Regione Toscana

**CONFERENZA DI SERVIZI
(art. 14-ter della L. 241/1990, L.R. 40/2009)**

Riunione del 23/02/2023

Oggetto: D.Lgs. 152/2006 art. 27-bis, L.R. 10/2010 art. 73-bis, progetto di “Adeguamento volumetrico della discarica per rifiuti non pericolosi di Casa Rota, nel Comune di Terranuova Bracciolini (AR). Proponente: Centro Servizi Ambiente Impianti S.p.A..

Definizione univoca della “distanza del progetto dal centro abitato”

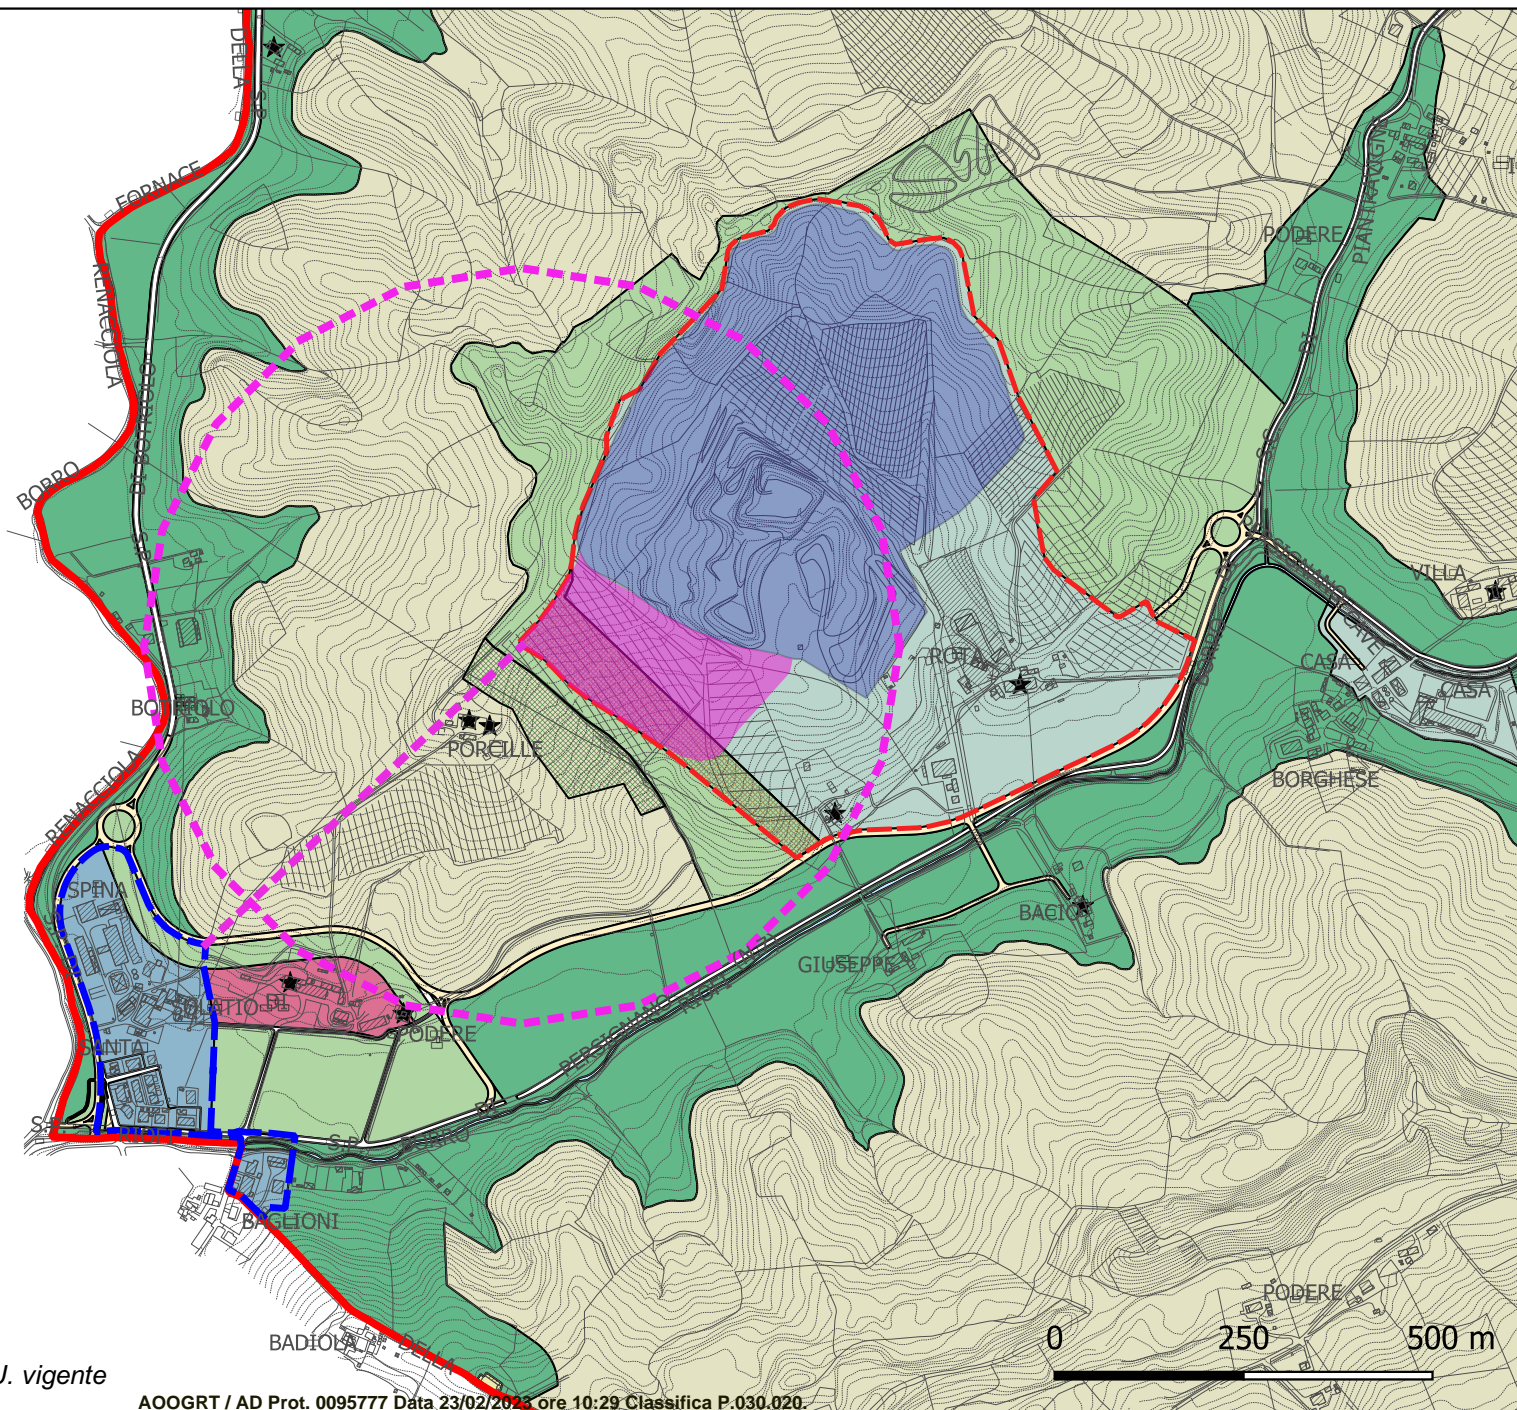
Relativamente a tale aspetto, il Proponente asserisce che la misurazione effettuata a partire dalla cartografia in scala 1:5.000 (tavola 03 del Piano Strutturale) consente di determinare una distanza di oltre 500 m dal perimetro del progetto all'ambito urbanizzato più prossimo (frazione di Santa Maria).

È stata effettuata una verifica di tale aspetto attraverso appositi strumenti cartografici (all.1) in relazione alle cui risultanze consta l'insussistenza del criterio escludente sancito dalla disposizione in questione del PRGR e conferma l'assenza di criticità nei termini indicati dal PRGR, come peraltro già comunicato con la nota prot. 15590 del 22.7.2021;

Figura 6. Dati LAMA: rosa generale dei vettori del vento.

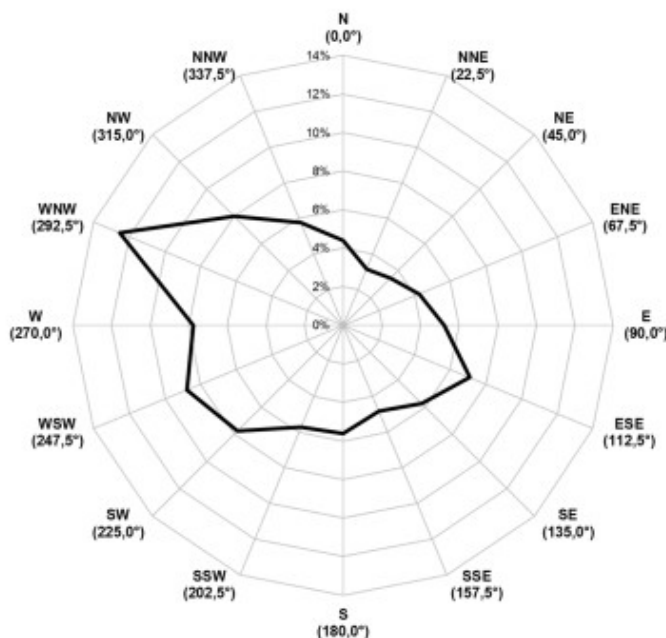
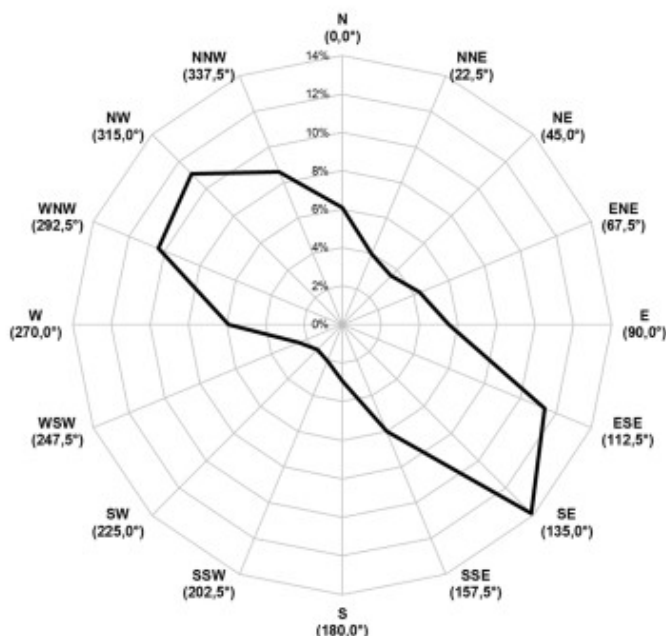
Si ritiene infine di segnalare che, nonostante la profusione di analisi grafiche e numeriche sui dati

meteorologici, non sembra presente nella documentazione esaminata alcuna specifica valutazione rispetto al criterio penalizzante “Condizioni climatiche e meteorologiche sfavorevoli alla diffusione degli inquinanti e degli odori ove condizioni in calma di vento e stabilità atmosferica ricorrono con maggiore frequenza”, definito dall’Allegato 4 al Piano Regionale di gestione dei Rifiuti e Bonifica dei siti inquinati (PRB)⁹, nonostante questa fosse esplicitamente richiesta nel contributo istruttorio di ARPAT.

Figura 1: rappresentazione delle frequenze del vettore velocità del vento per i dati prodotti dal modello LAMA-COSMO (in alto) e quelli ottenuti misurati presso la stazione posta sul sito di Casa Rota per l’anno 2018 (immagine estratta dalla documentazione depositata nel procedimento ex art. 43, comma 6 della L.R. 10/2010 relativo all’impianto di TB spa).
